改善箇所説明図

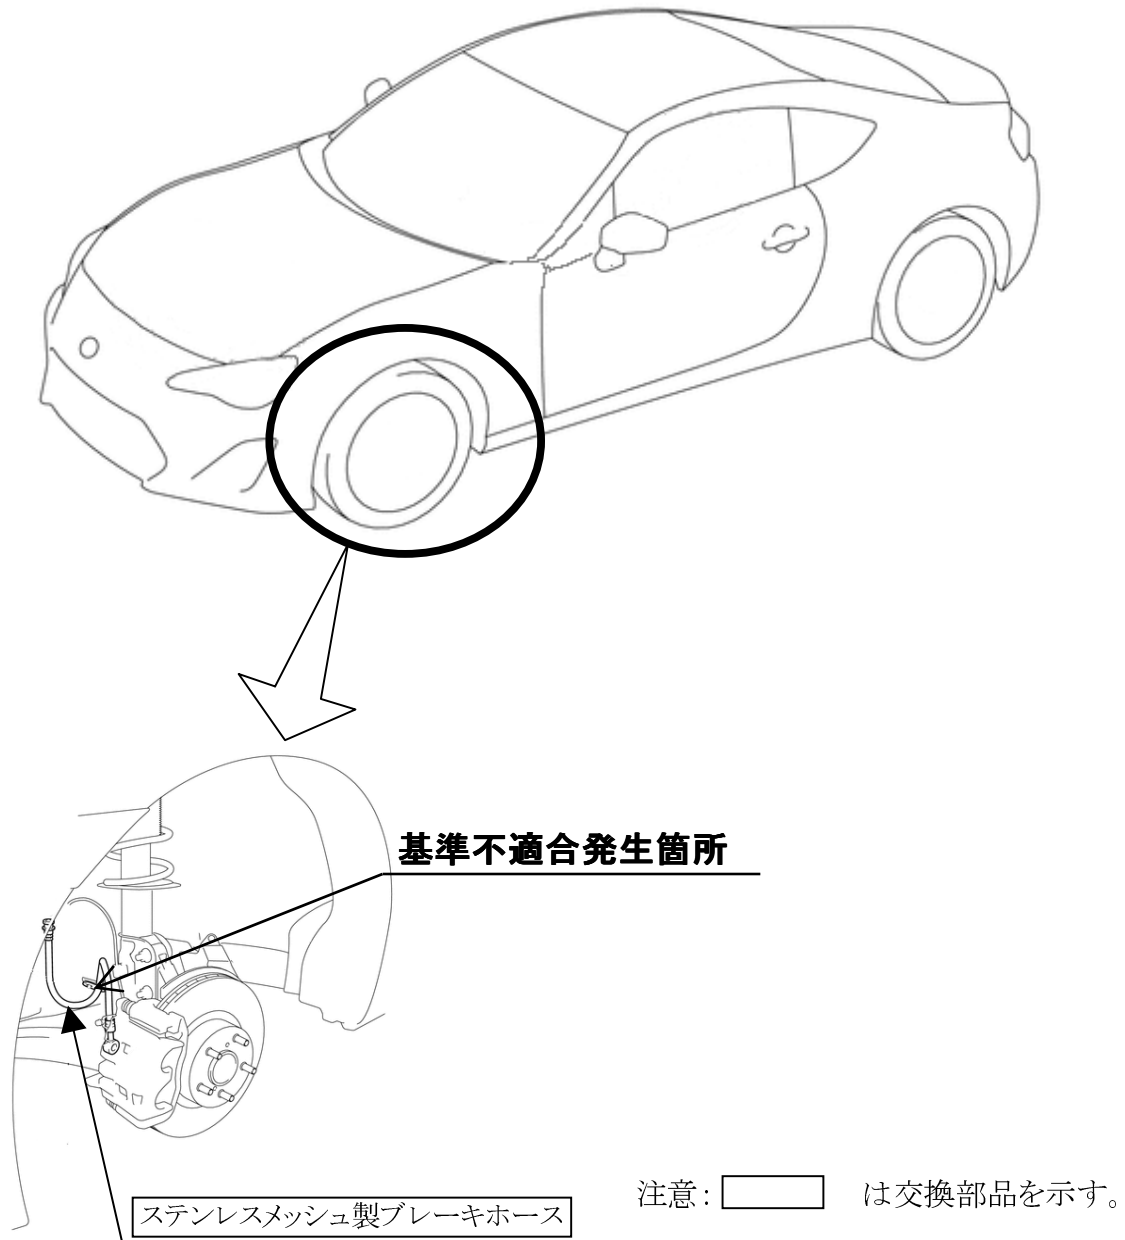
後付け部品として設定したステンレスメッシュ製ブレーキホースにおいて、固定金具付近に想定を超える曲げが集中し、損傷することがある。そのため、そのままの状態で使用を続けると、損傷が進行しブレーキ液が漏れ、ブレーキ警告灯が点灯し、最悪の場合、制動力が低下するおそれがある。

当該ステンレスメッシュ製ブレーキホースをゴム製ブレーキホースに交換する。
